# 2023年度 第三者検証委員会 対応方針について

## 【第1回検証委員会への質問対応等】

2023年10月25日  
日本原子力発電株式会社

評価に用いる事故シーケンスの選定結果(格納容器破損モードごと)

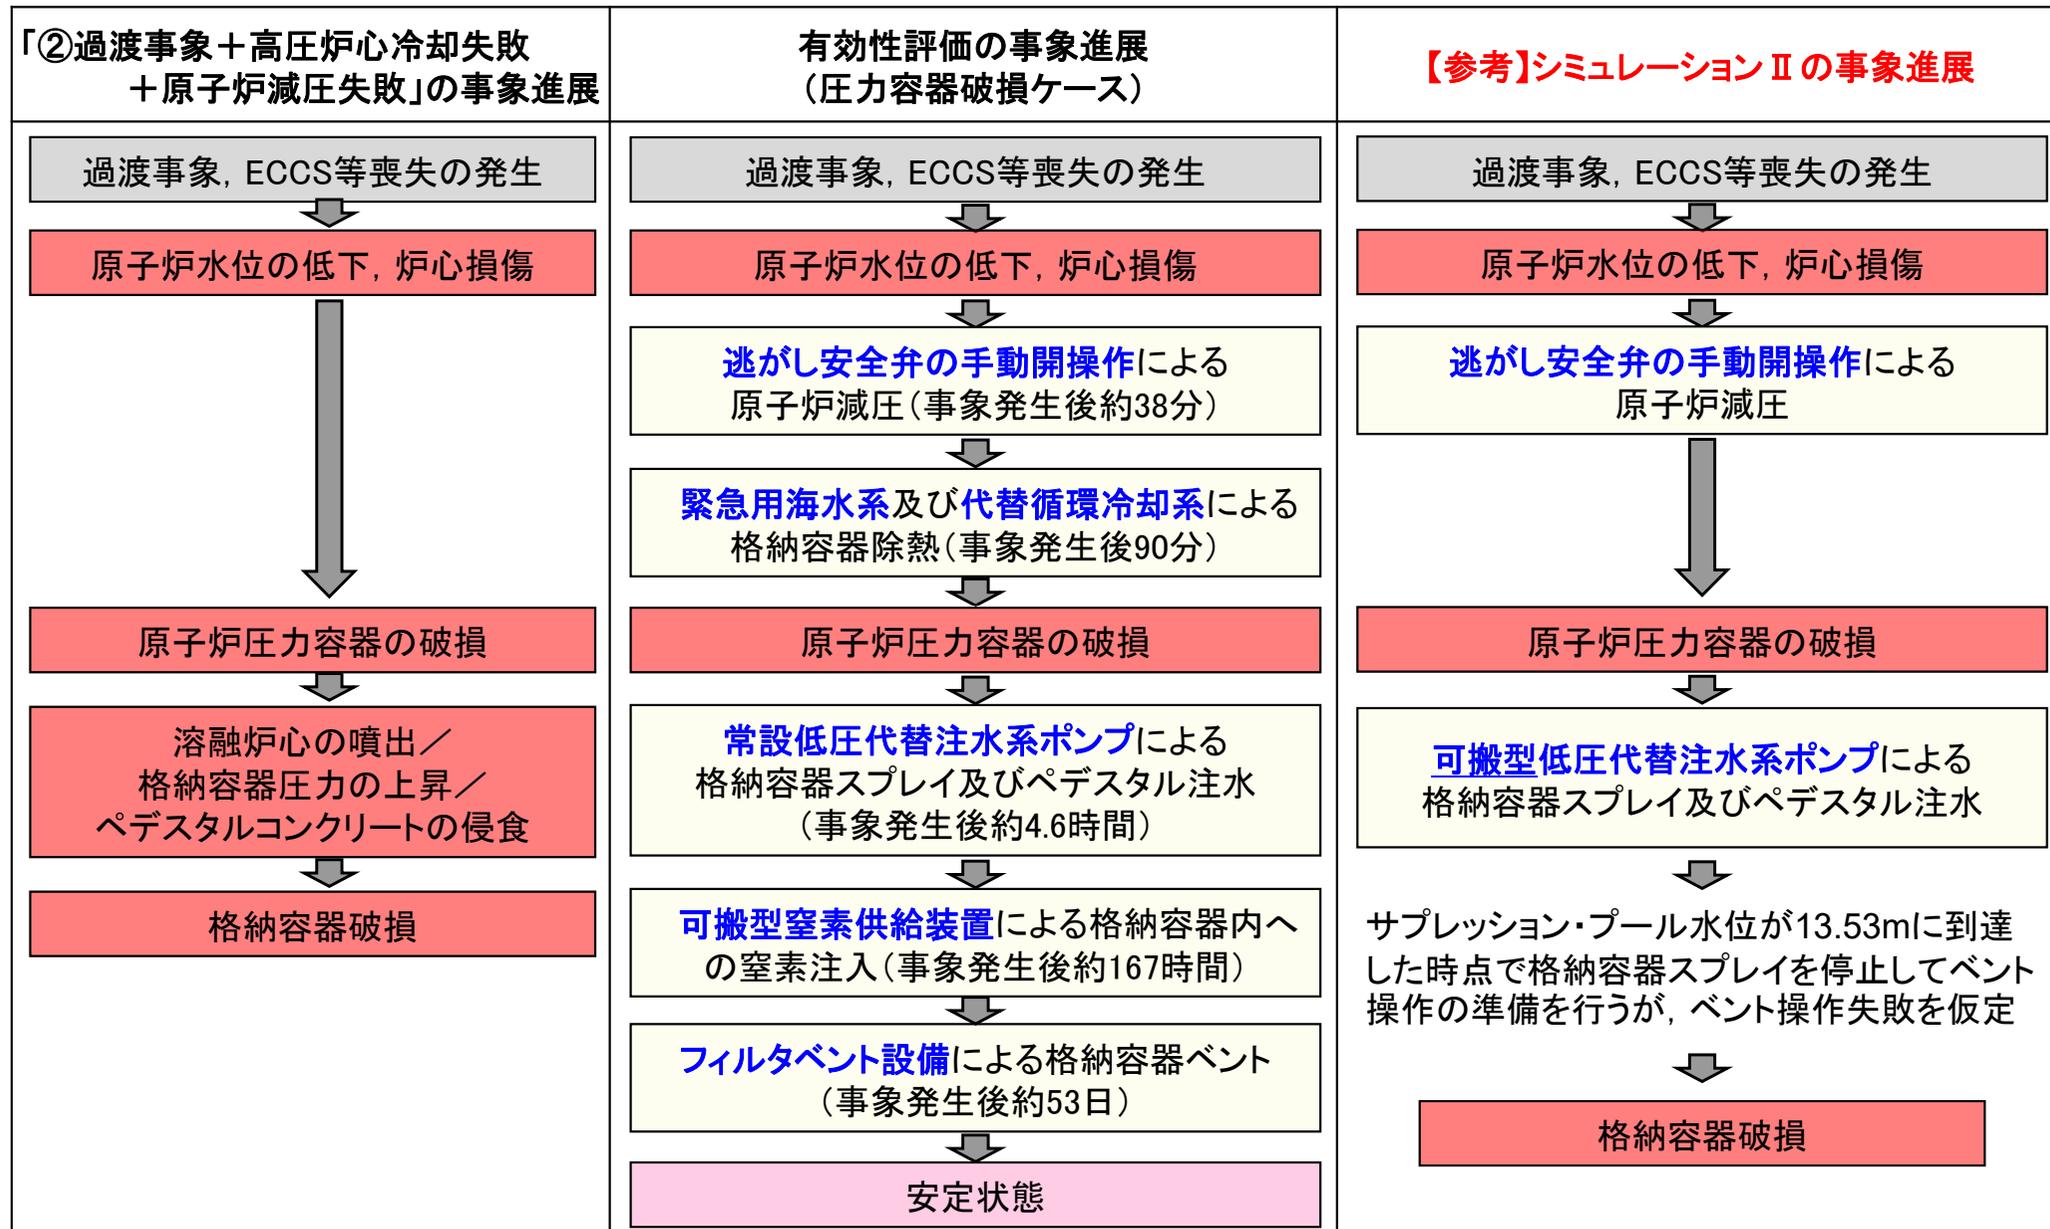
- 2022年12月に提出した報告書のシミュレーションⅡでは、**幅広い層に厳しい事故条件であることが伝わるよう**、「福島第一原子力発電所事故時の事故進展も参考に、追加の安全対策を含む常設の安全対策設備が一斉に機能喪失する事故」を設定した。
- 設定した事故では、安全対策の強化に関わらず、事象発生直後より原子炉注水機能が喪失する設定とするなど、**全交流電源喪失や注水機能喪失に関する事故シーケンスを網羅しているが、更なる説明性の向上が求められている状況。**
- これに対して、今回評価においては、**1)放出量や格納容器破損時間(事象進展の早さ)が事故シーケンス選定上の着眼点とはならないこと**、また**2)安全対策を考慮した場合の炉心損傷頻度は十分に低い水準にあり、頻度の観点での選定が困難な**ことをご説明してきたところ。
- 第1回検証委員会では、**例えば国の審査における有効性評価の事故シーケンス選定のプロセス等、既存の評価を活用してはどうか**という旨のコメントいただいた。

→国の審査において、格納容器破損防止対策の有効性評価に用いた事故シーケンスの選定プロセスを踏まえ、LOCAを起因とする事故条件検討の位置付けを整理した

- 格納容器破損防止対策の有効性評価においては、**体系的・網羅的な検討を行い、操作の時間余裕(事象進展の早さ)や設備容量の厳しさ**の観点から格納容器破損モードごとに事故シーケンスを選定している。(別紙)
- 実際に、有効性評価に用いた事故シーケンスは以下の2つとなる。
  - ①大破断LOCA＋高圧炉心冷却失敗＋低圧炉心冷却失敗
  - ②過渡事象＋高圧炉心冷却失敗＋低圧炉心冷却失敗／原子炉減圧失敗

## 「①大破断LOCA+高圧炉心冷却失敗+低圧炉心冷却失敗」を用いた有効性評価の事象進展

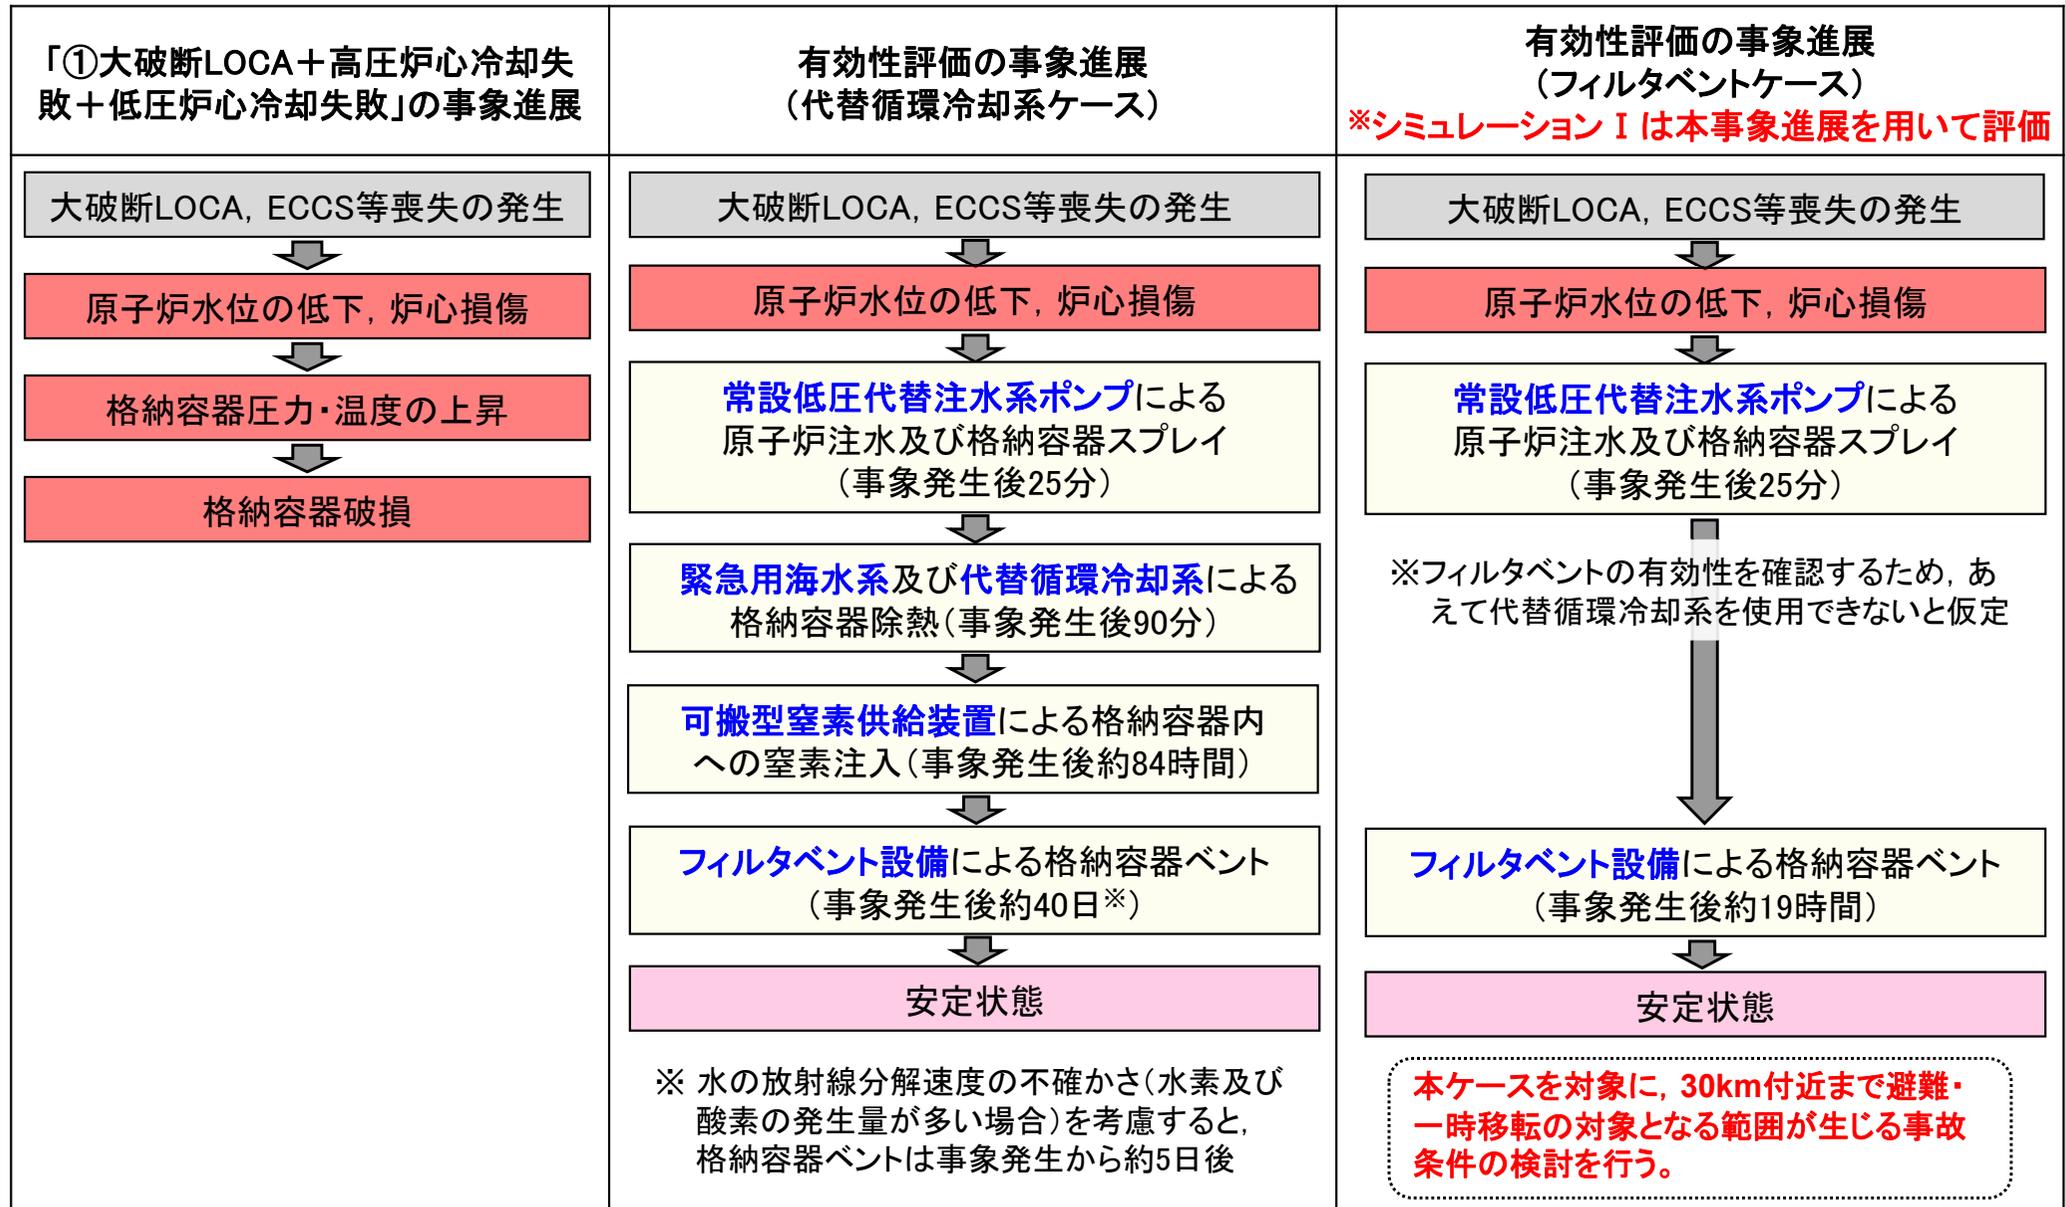
シミュレーション I は、有効性評価のうち、Cs-137放出量が最も多いフィルタベントケースの事象進展

- 国の審査では、体系的・網羅的な整理を実施した上で、格納容器破損モードごとの特徴も考慮し、時間余裕や設備容量の観点から厳しくなる2つの事故シーケンスに対して格納容器破損防止対策が有効であることを確認している。
  - ①大破断LOCA＋高圧炉心冷却失敗＋低圧炉心冷却失敗
  - ②過渡事象＋高圧炉心冷却失敗＋低圧炉心冷却失敗／原子炉減圧失敗
- シミュレーションⅡの事故条件は、上記②を用いた有効性評価の事象進展から、更に複数の緩和設備に期待しない設定となっている。
- 今後、上記①を用いた有効性評価の事象進展から30km付近まで避難・一時移転の範囲が生じ得る事故条件を検討する。

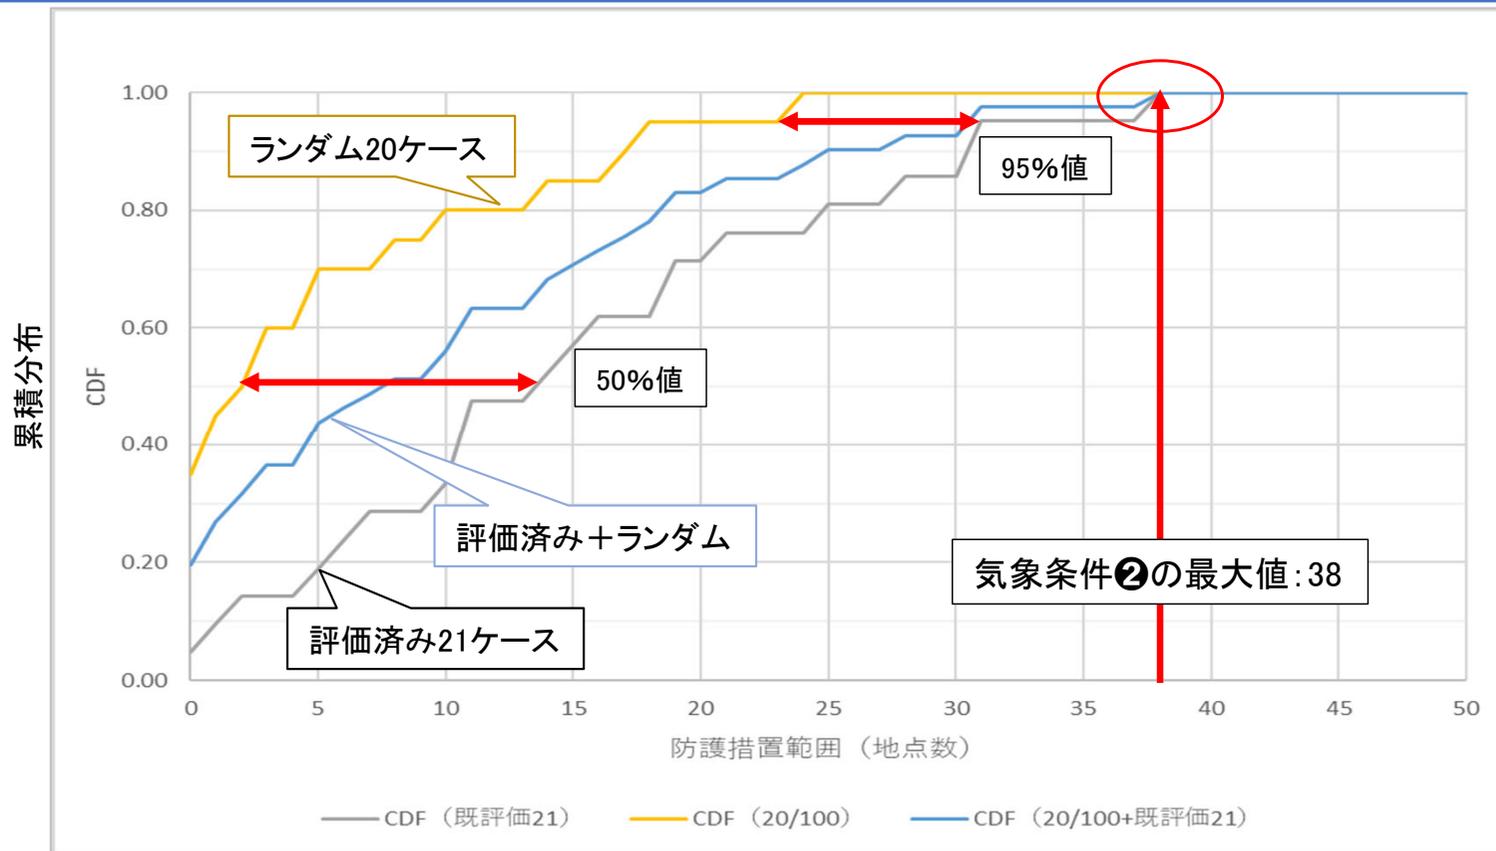
評価済みの気象条件①②③(大気安定度EFの結果含む21ケース)と、ランダムに抽出した100ケースのうち20ケースによる結果(防護措置範囲の陸側UPZの地点数)を、累積分布として示す。

- ランダムサンプリングの結果による累積分布は、気象条件①②③(大気安定度EFの結果含む21ケース)に比べ、左側に描かれる。  
⇒ 気象条件①②③や大気安定度を考慮した評価は、より防護措置範囲が大きくなる厳しい評価となっている。
- 今後
  - 残りのケースについても評価を追加し傾向を確認
  - 評価結果の整理方法の確認(例: 50%値または95%値の差分等)
